志賀1号炉 高経年化技術評価に係る審査コメント反映整理表(概要説明)

志賀1号炉 高経年化技術評価に係る審査コメント反映整理表(共通事項)

志賀1号炉 高経年化技術評価に係る審査コメント反映整理表(低サイクル疲労)

志賀1号炉 高経年化技術評価に係る審査コメント反映整理表(中性子照射脆化)

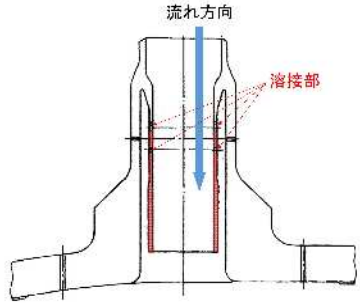
12	10月14日	補足説明資料	9-8～9-9	補足説明資料別紙9表2～3の調査時点、運転開始後40年時点及びコンクリートにひび割れが発生する時点の前後5年の鉄筋の腐食減量について、平均値の元となるデータを使用した場合の結果を示すこと	塩分浸透の評価については、平均値を使用しておらず、採取したコア供試体のうち、「運転開始後40年時点の鉄筋の腐食減量」が最も大きく算定されるコア供試体の測定結果を使用している。 また、補足説明資料9-2ページに示した全ての評価ケースについて、各コア供試体の「調査時点、運転開始後40年時点及びコンクリートにひび割れが発生する時点の前後5年の鉄筋の腐食減量」の算定結果を補足説明資料9-8ページ表2～9-16ページ表10に追記した。 (補足説明資料9-8～9-16ページ) 初期塩化物イオン量を考慮したケースの方が「運転開始後40年時点の鉄筋の腐食減量」が大きく算定される部位があったため、補足説明資料26ページ表13及び補足説明資料9-1ページ表1を修正した。いずれも「コンクリートにひび割れが発生する時点の鉄筋腐食減量」を十分下回っており、運転開始後40年時点における鉄筋の腐食減量は問題ないと判断した。 (補足説明資料26ページ、9-1ページ) 別冊1-29ページ表2.3-3に記載された鉄筋の腐食減量についても、検討ケースのうち最大の鉄筋腐食減量を反映することとし、今後補正を行う。 (別冊1-29ページ)	12月21日

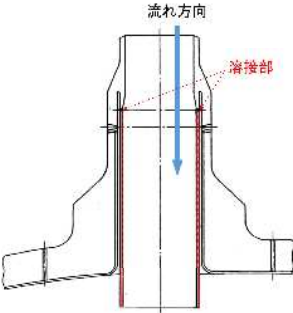
No	日付	資料	ページ等	コメント内容	コメント対応	回答日	完了
13	10月14日	補足説明資料	16	補足説明資料P16表9ではモルタルバー法によるアルカリ骨材反応に関する試験結果の対象構造物が明記されていない。P18表10でアルカリ骨材反応の対象となった対象構造物のうち、どれがP16表9のモルタルバー法を実施した対象なのかに示すこと	コンクリート構造物全般がモルタルバー法の試験対象であることを補足説明資料16ページ表9に追記した。 (補足説明資料16ページ)	10月26日	12月26日
13-1	11月22日	補足説明資料	16	No.13の回答について、モルタルバー法(JIS A 1146)では、材齢26週後に0.100%未満の場合は無害としている。志賀1号機では0.100%以下を無害としているため、その規格名を追記すること	志賀1号炉におけるアルカリ骨材に関する試験については、「JASS5N T-201骨材の反応性試験法(案)」に基づき実施している。 この試験方法の可否判定は、「0.10%より大きい膨張を示した場合には、通常、有害な反応を起こす可能性がある」と規定しているため、0.100%以下を無害と判定した。この規格名について補足説明資料に追記した。 (補足説明資料16ページ)	12月21日	
14	10月14日	本冊補足説明資料	21 13	本冊5.2.2(2)の要領に基づき、鉄骨構造物の強度低下に対する経年劣化要因は補足説明資料P13表5に記載された2項目(腐食、風等による疲労)となっている。経年劣化メカニズムまとめ表には化学的浸食、酸性雨等による強度低下も記載されているが、それらが経年劣化要因から外れた経緯を補足説明資料に示すこと	鉄骨構造物の強度低下に係る劣化要因について、経年劣化メカニズム表に記載されている化学的腐食、酸性雨等の劣化要因が、想定される劣化要因から外れた経緯を補足説明資料13ページ表5に追記した。 (補足説明資料13ページ)	12月21日	
15	10月14日	補足説明資料	22	②屋外4行目:「軽油タンク基礎の基礎版」の部分について、「基礎盤」の記載も考えられるので、確認すること。同じ行で、連絡ダクトの上版についても、「上盤」、「上板」の記載も考えられるので、確認すること	志賀原子力発電所1号機 工事計画認可申請書において、別構造物である「原子炉建屋～排気筒連絡ダクト」の水平部材を「頂版」及び「底版」と表記していることを踏まえ、それぞれ「軽油タンク基礎 基礎版」、「原子炉建屋～軽油タンク連絡ダクト 上版」と表記する方針とした。	10月26日	12月26日
